第2回 万江川土砂洪水氾濫対策検討委員会 ～討議資料～

令和5年2月3日（金）

1. 第1回委員会での主な指摘と対応

表 1-1 第1回委員会での主な指摘と対応

図 1-3 R2.7 豪雨による人吉市内の万江川護岸等被災状況

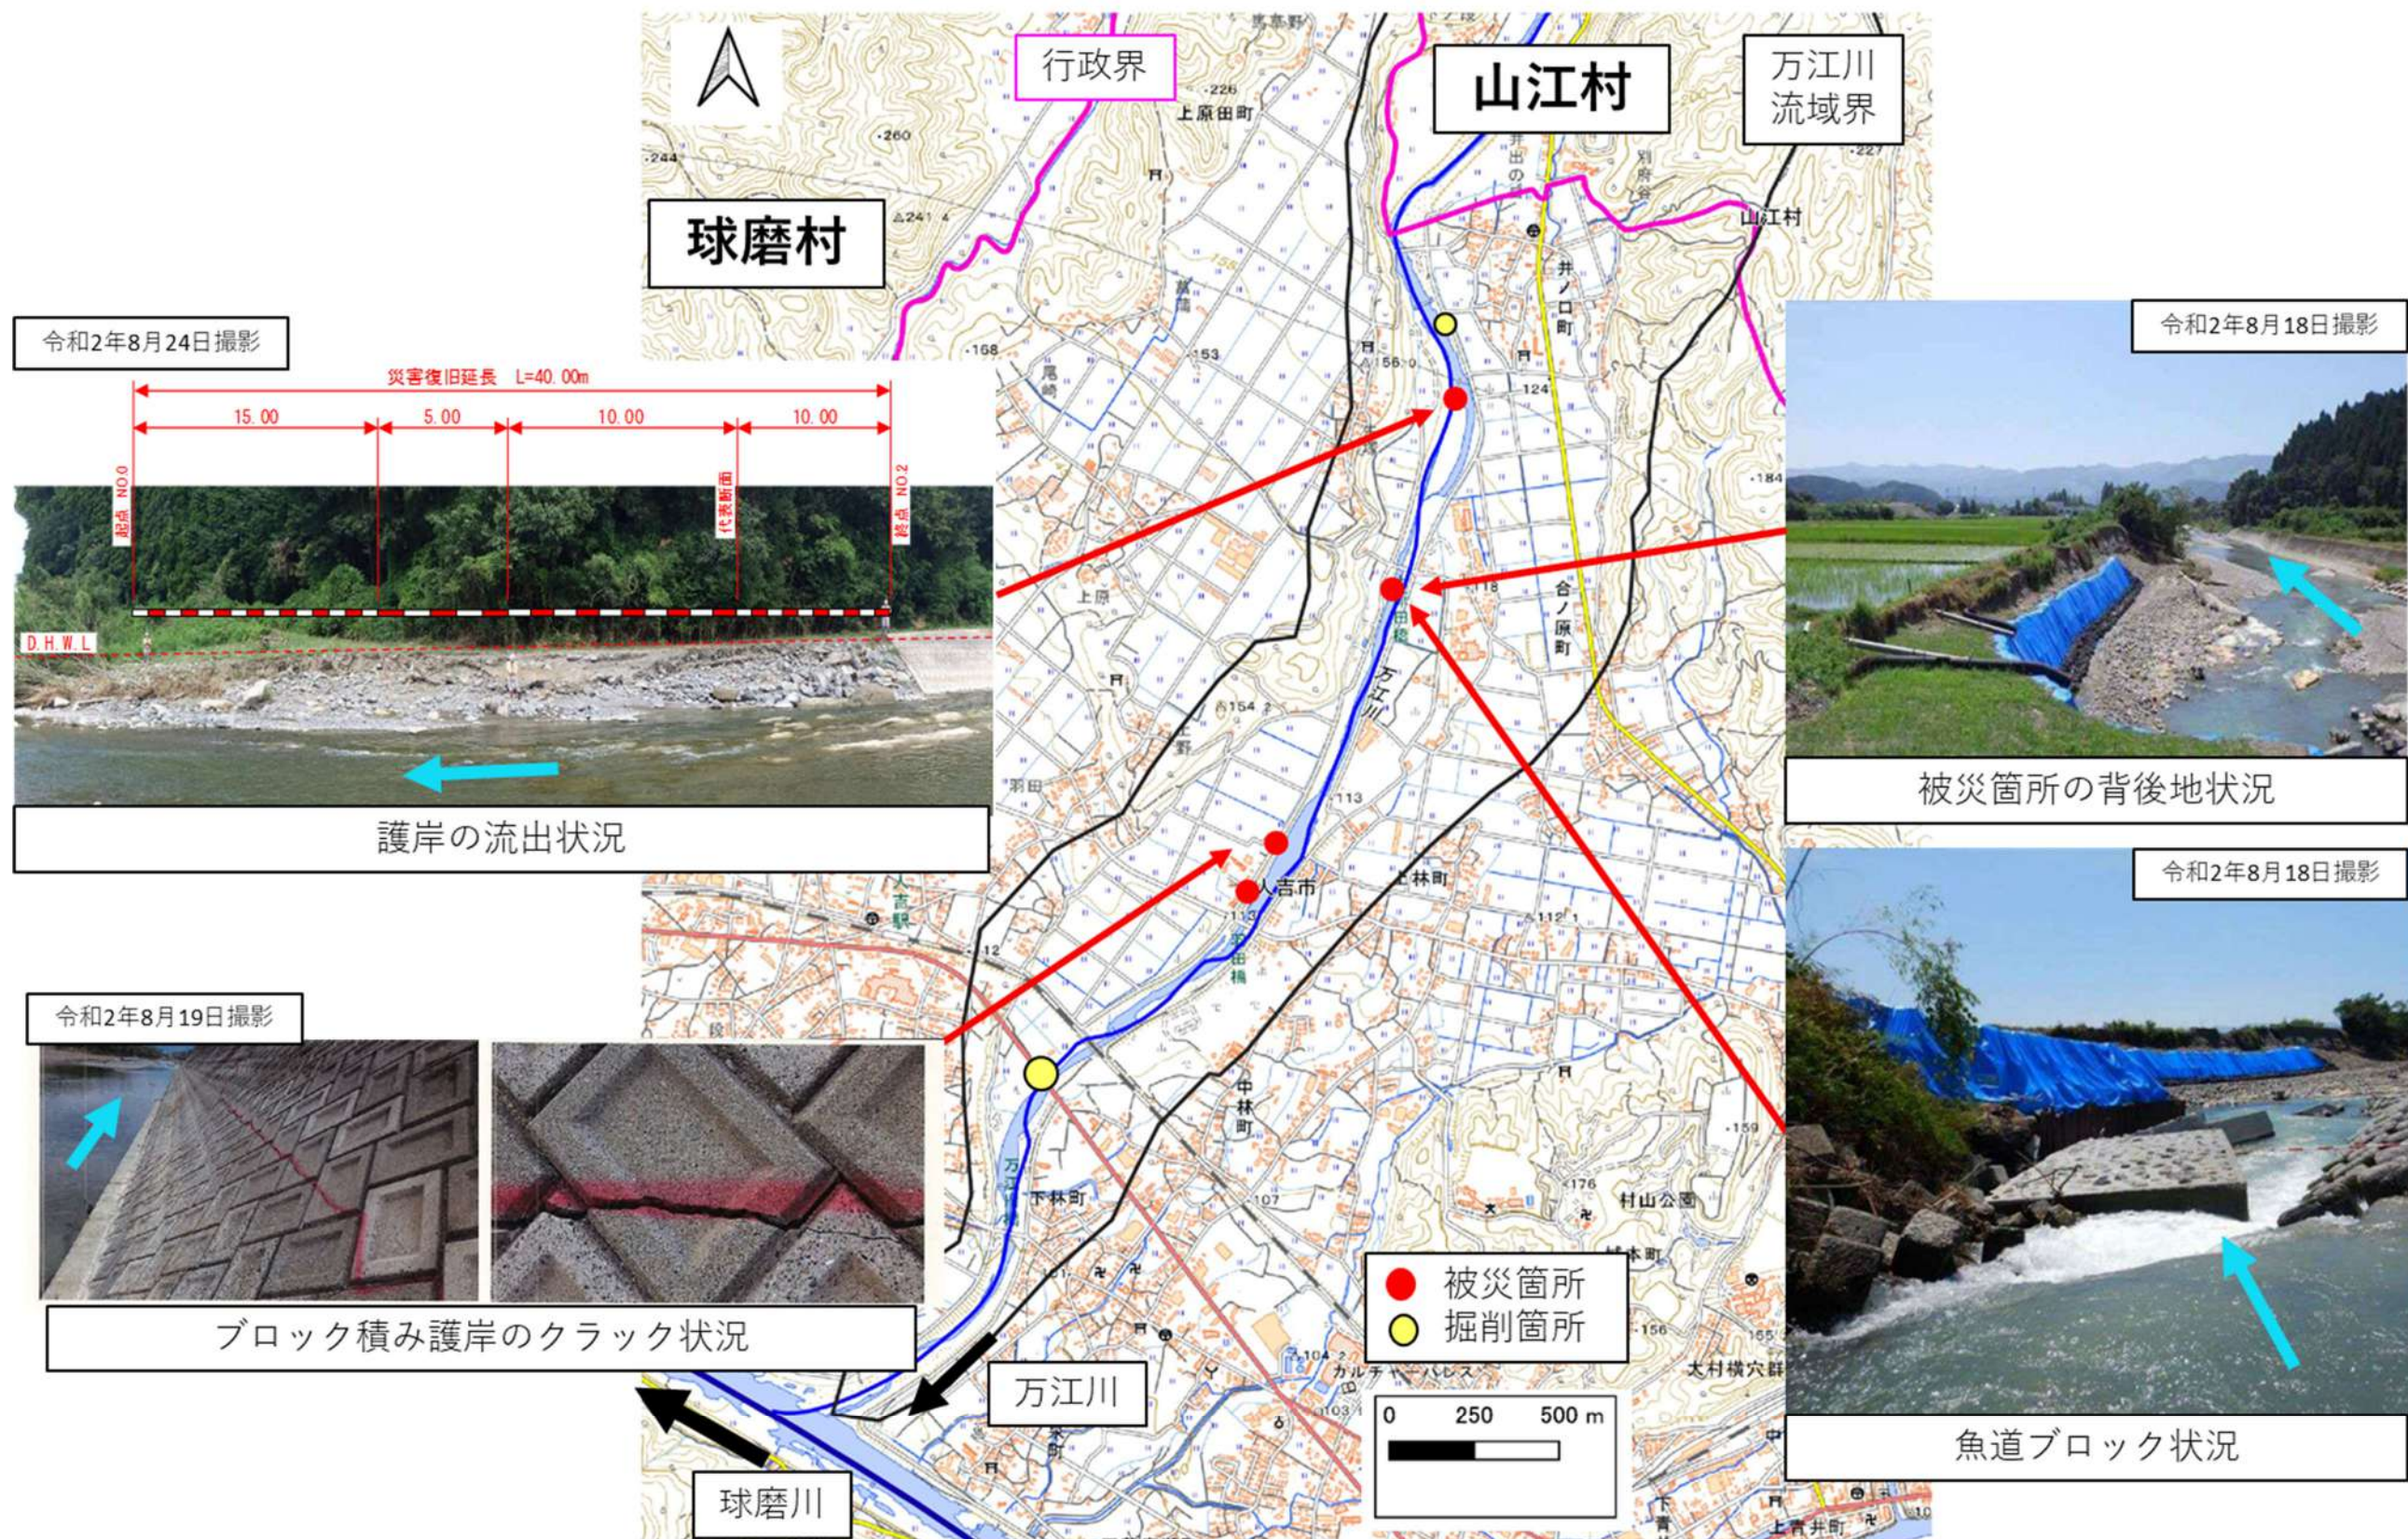
- ① ▶ R2.7 豪雨の被災状況に関して、山江村内だけでなく、**人吉市内も含めた万江川流域全体の状況**を教えてください。

発言者	番号	委員からの指摘、意見	対応
内山委員	①	R2.7 豪雨の被災状況に関して、山江村内だけでなく、 人吉市内も含めた万江川流域全体の状況 を教えてください	・人吉市市内における、R2.7 豪雨の降雨状況、被災状況を 1.1(P4) に整理しました。
椋木委員長	②	H21 年～R2 年の間に 除石作業は何度実施されたか 教えてください。また、河床掘削していない領域については LP 差分がそのまま土砂移動量と捉えられるので、その分析をしてほしい。	・R2.7 豪雨前に万江川の流域内では、H21 年～R2 年の間に砂防基準点上流の吐合ダム（万江川砂防堰堤 2）で 1 か所除石作業を実施しています。また、砂防基準点下流では 4 か所で河道掘削を実施しています。除石量と除石場所の変遷を 1.2 (P6) に整理しました。
	③	P29 の図 2-9 において、横軸は時間であるから、 スネークラインと土砂災害発生の関係性について 分析をしてほしい。	・雨量観測所ごとのスネークラインを 1.3 (P7) に示しました。今後、解析雨量を用いた面的な危険度と、LP 差分による崩壊発生分布との関係について検討します。
内山委員	④	山江村内では多いときには年間約 1300 頭、近年でも 700 頭のシカが狩猟されている。鹿などの 有害鳥獣が下草を食べるため砂利流出する と言われている。 そういった影響に関する情報を出して ほしい。	・熊本県林業研究研修センター及び熊本県自然保護課に確認しましたが、下草の食害による土砂流出に関する山江村個別の調査結果は確認できないため、全国でみられる有害鳥獣による食害事例と食害対策について 1.4 (P9) に整理しました。

令和2年7月豪雨直後に実施された災害査定調査資料から、万江川下流の人吉市内における護岸等の被災状況を確認した。計6か所で護岸の復旧、掘削を要する。

図 1-4 河道掘削位置図

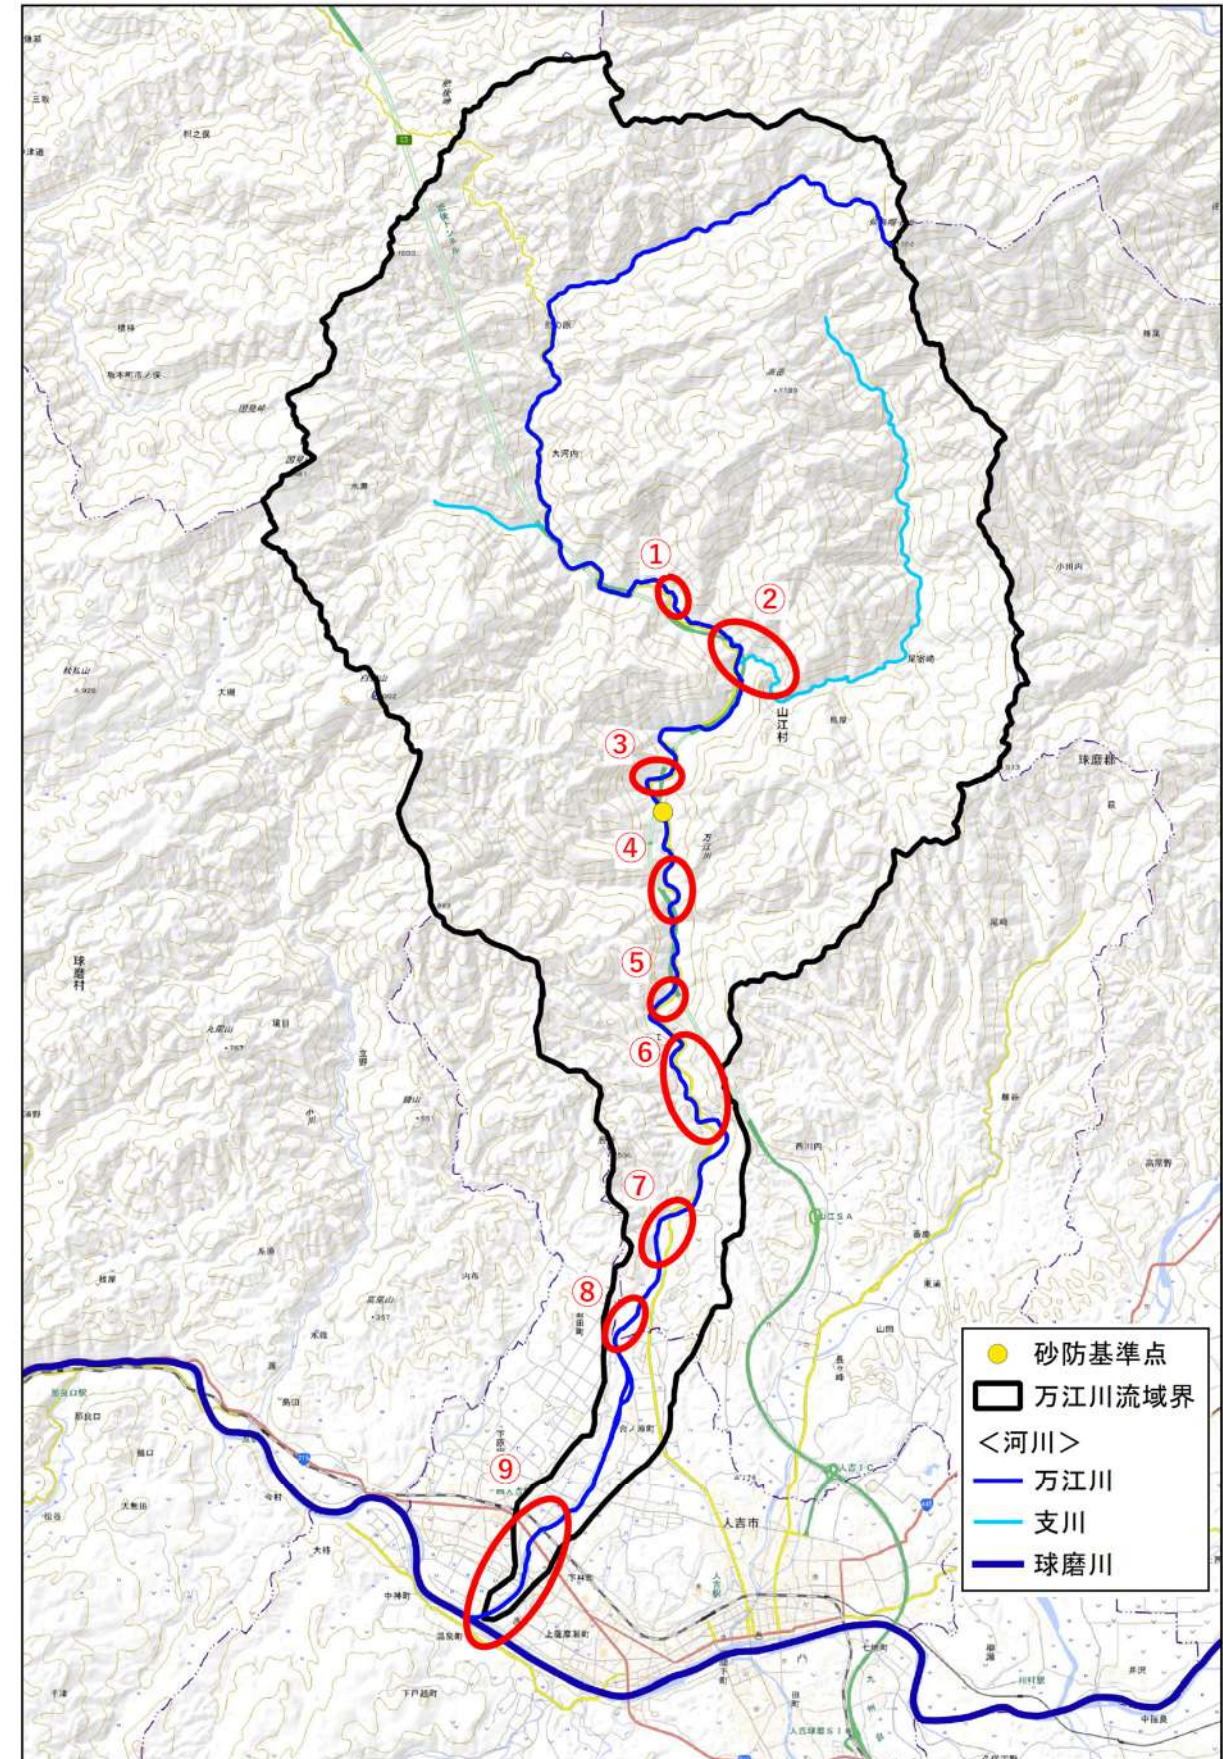
- ② ▶ H21年～R2年の間に**除石作業は何度実施されたか**教えてください。また、河床掘削していない領域についてはLP差分がそのまま土砂移動量と捉えられるので、その分析をしてほしい。

H21～R4年の万江川河道内の掘削状況について、同期間の除石実績資料を収集し整理した結果を表1-3に、掘削位置図を図1-4に示す。砂防基準点上流の掘削土砂量は約15万m³に対して基準点下流では約28万m³である。

特に球磨川合流点の⑨では、延べ12万m³の土砂が掘削されている。⑨の掘削土砂が多い理由は以下の可能性が考えられる。

- ・大規模出水時に球磨川からの背水影響により、上流からの流出土砂が堆積するため。
- ・河床勾配が⑧付近で1/120、⑨付近で1/150と下流にかけて緩くなっているため。

図 1-7 万江川流域周辺の令和 4 年台風 14 号時のスネークライン

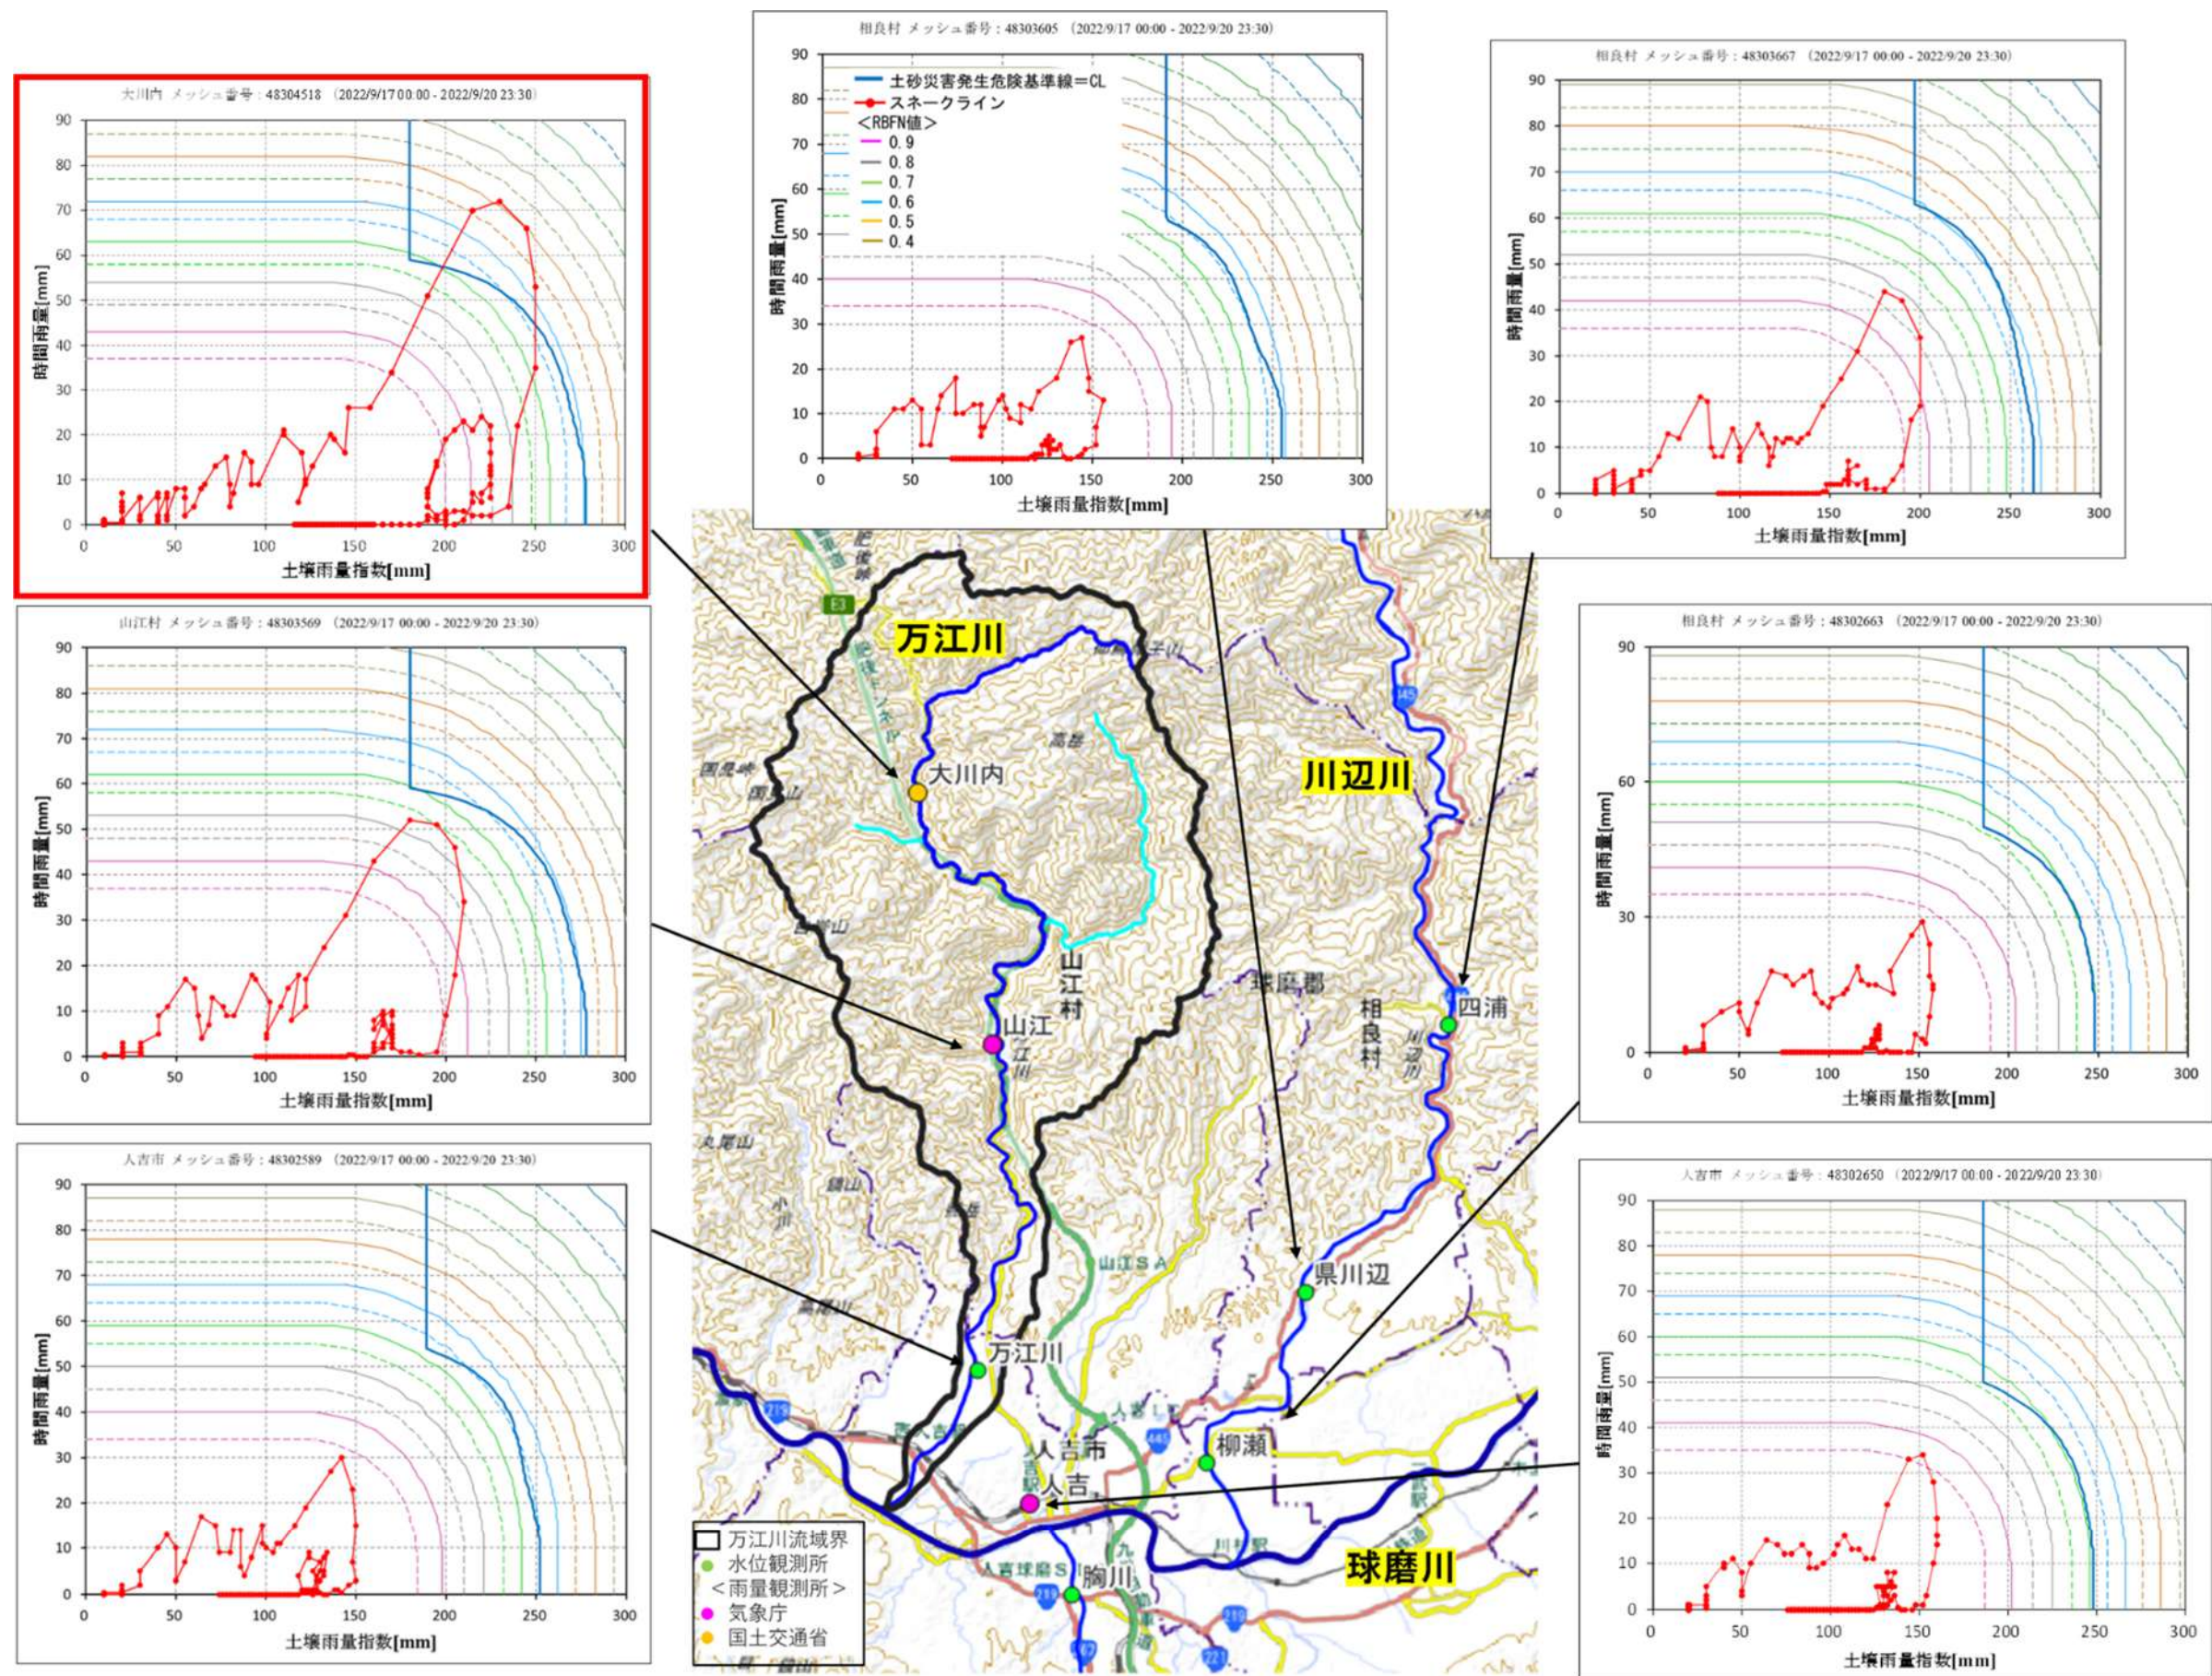
- ③ ▶ P29の図2-9において、横軸は時間であるから、**スネークラインと土砂災害発生との関係性について分析**をしてほしい。

万江川流域周辺の雨量観測所・水位観測所におけるスネークラインを整理したものを図 1-7 に示す。

これより、大川内雨量観測所のみ CL ライン（土砂災害発生危険基準線）を超えたことが確認された。超えた期間は 2022/9/18 22:30～2022/9/19 00:30 の 2h であり、同時間帯には万江川の観測水位が氾濫危険水位を超えている（図 1-6）。また、同時間帯に万江川流域内で発生した災害は報告されていないが、宇那川沿いの 2 箇所で山腹崩壊が発生している（図 1-5）。
